# Record of Review

Project title	Groningen Earthquakes - Structural Upgrading	Job number	229746_34
Client	Nederlandse Aardolie Maatschappij bv	File reference	229746_034.0_NOT101_Rev.0.01
Seismic Specialist Reviewer	5.1.2e	Date of review	1 April 2015
Senior Structural Reviewer	5.1.2e		
Approval for issue	5.1.2e

- 150227\_13663SA006B\_RAP\_Wessel Gansfort College\_SA\_v5.0\_CON
- 150227\_13663SA006B\_RAP\_Wessel Gansfort College\_SA\_v5.0\_Eng

Seismische scan  
Wessel Gansfort College

Figuur 3: Overzicht bouwdeelen

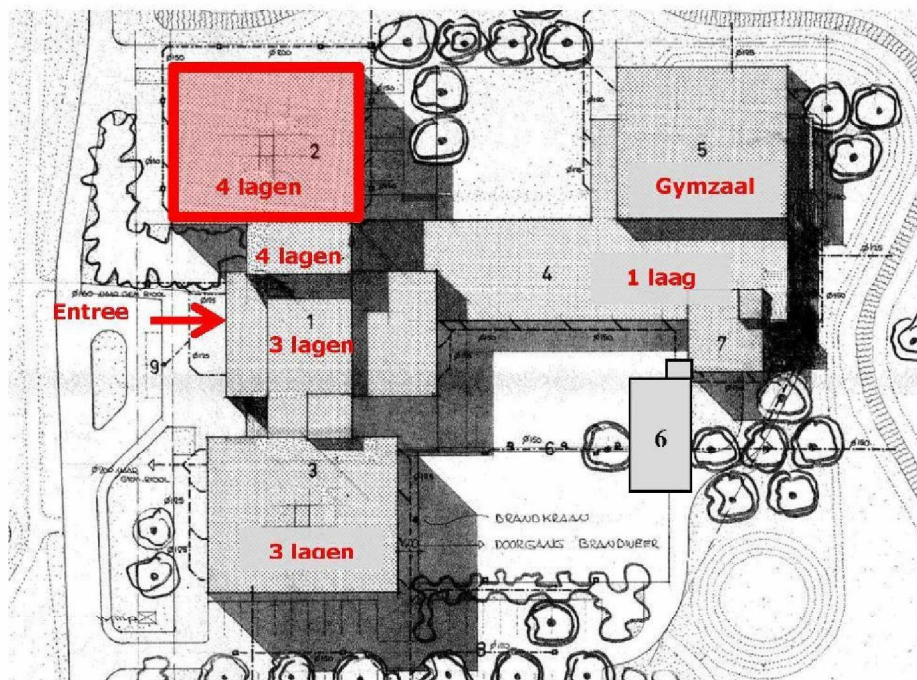
p8.1) The influence of the other building parts in the current situation might influence the behaviour (current state) even though there is a movement joint, as the buildings seem connected through the stairs. The description and documentation of the adjacent building should be included in the scan and the outcome of this scan treated with care.

p9.1) The geometry of the building is insufficiently documented in relation to the apparent detail of the analysis (no vertical sections, no vertical measures).

Figuur 6: Constructieve oplossingsrichtingen

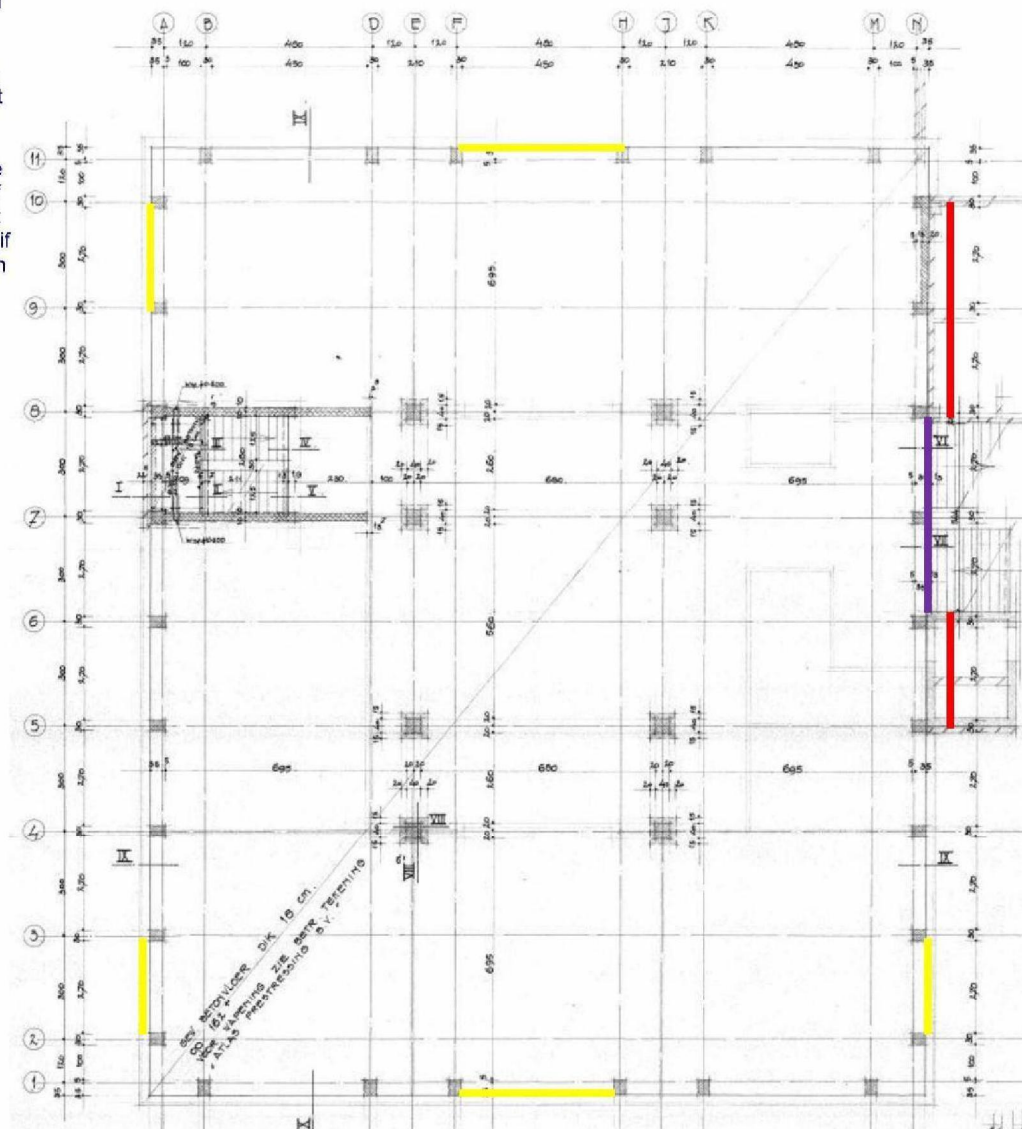
p17.1) The structural solution along the N axis depends from the expected values of the displacements of this part of the building and the adjacent one (or vice versa). So the better solution comes from an analysis of either parts. It is necessary avoid possible hammering between the structures and the measure of the movement joint, and the dimensioning of bracings, depend on the expected movements of both parts. It is not clear, on base of the data delivered, if the solution of creating a new separate support for the ramps of the stairs is feasible (or convenient). The measure of the existing joint seems, possible, not enough, related to the height of the adjacent structures (see also the displacements reported at 3.5 of the report, for a DL limit state). It seems, also, difficult to enlarge, if necessary, the movement joint in the other parts (the existing columns seem very close each other). It seems to be an issue, also, near the lift.

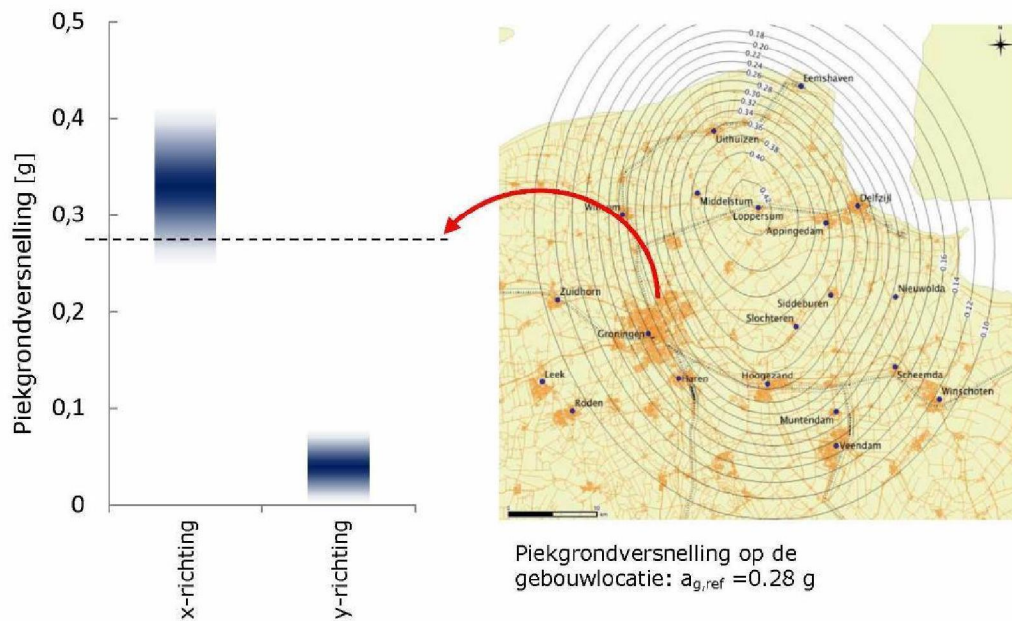
p22.2) Results like that represented in the figure is premature and may be misleading, considered the level of reliability of the analysis carried out and the several not compliances in the ASCE checklist.

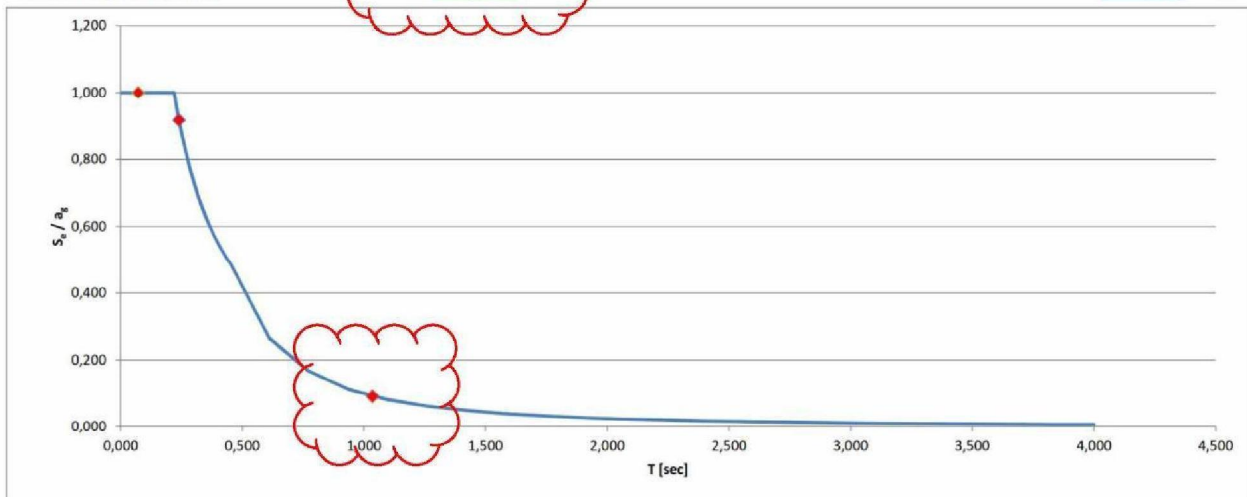
p35.2) We note that the value of the "q" factor is assumed equal to 3,0. It is needed to show, at least, a rough verification of this value because the kw factor might be less than 1.

We add that the value of T1 showed is very high. Applying the rough, but reliable, formula in the EC8 (4.3.3.2.2), we obtain values near about 0,3 seconds, much lower than 1,036 and 2,220 seconds calculated here. It is true that this formula gets the best and reliable results for buildings whose response is not significantly affected by the modes higher than the fundamental but the report shows that, practically, we are in this situation (more than 80% of total mass is associated to T1). So, we cannot expect such a big difference of value in T1. This in itself highlights a concern either in the structure, the available data or the analysis.

palenplan fundering

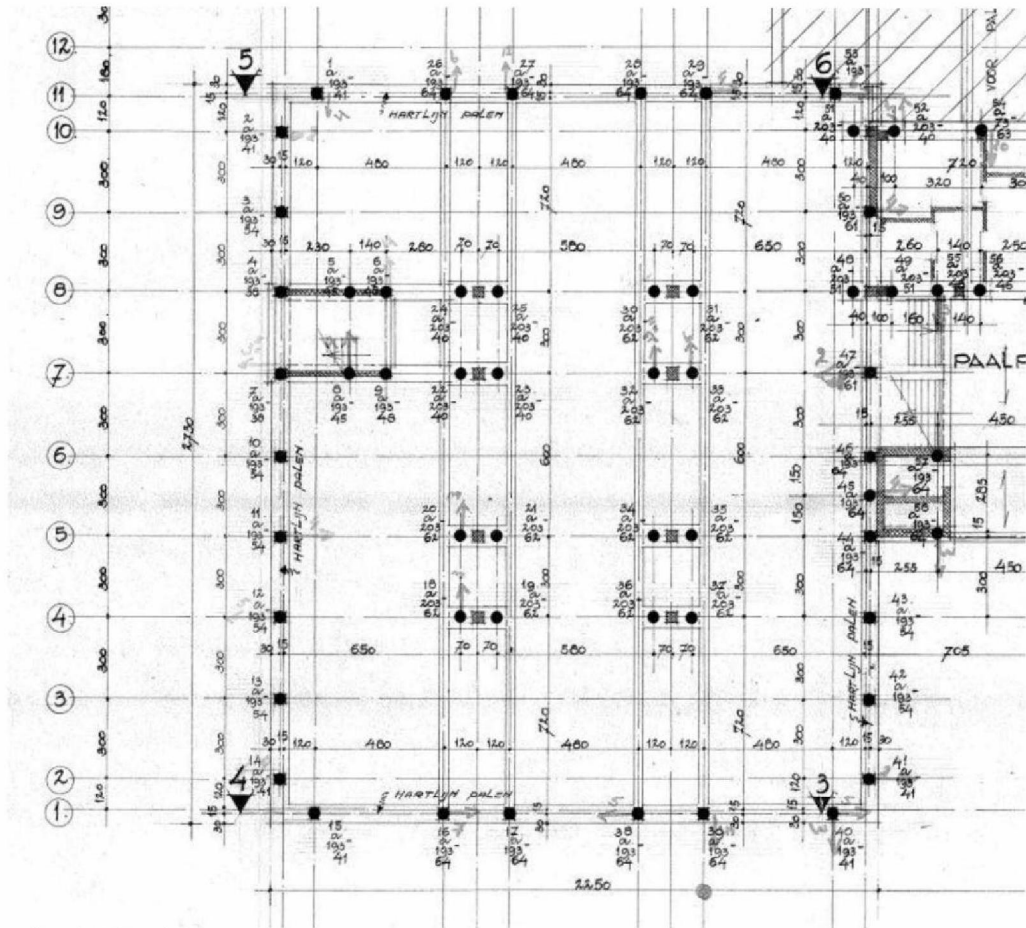
p39.1) In the drawing of the foundation lay-out there is a lack of foundation beams, ties, in one of the main directions. This issue requires further investigation.
